## Zmiana konstrukcji napinacza 531 0203 20

531 0203 20

INA 0049

Foto 1: 531 0203 20 – stara wersja

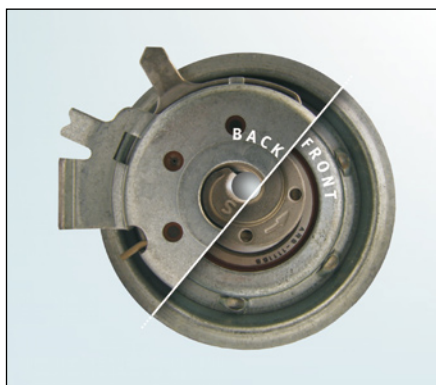
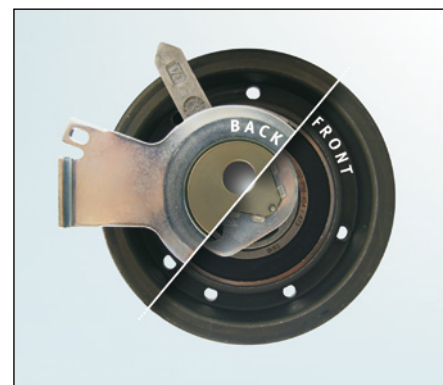
Ze względu na ciągły rozwój naszych produktów, konstrukcja napinacza 531 0203 20 uległa zmianie. Niniejsza Karta Informacji Serwisowej ukazuje optyczne różnice pomiędzy przedmiotowymi dwoma wersjami od przodu i od tyłu każdego napinacza.

Specjalne narzędzie (OE nr T10020) do obracania mimośrodowo, zastąpiono kluczem ampulowym 6 mm.

W okresie przejściowym możemy posiadać mieszane zapasy tych części. Oba napinacze spełniają specyfikacje techniczne i mogą być stosowane bez ograniczeń w określonych wyżej pojazdach.
